Van: 5.1.2.e [redacted] (GPO)
Verzonden: dinsdag 21 februari 2023 13:10
Aan: [redacted] (GPO)
Onderwerp: RE: Bezwijkproef | Input voor 22-02

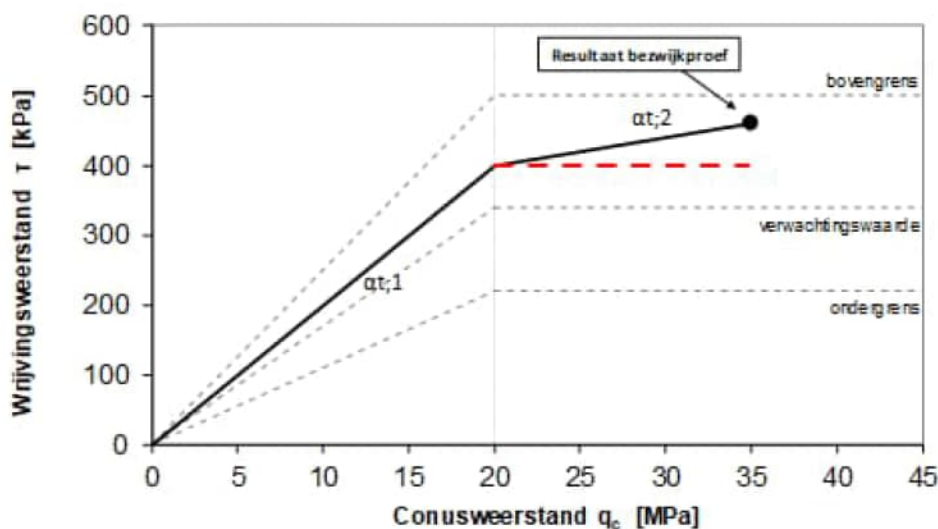
Ook heb ik nog een opmerking op hun voorstel in deze figuur:
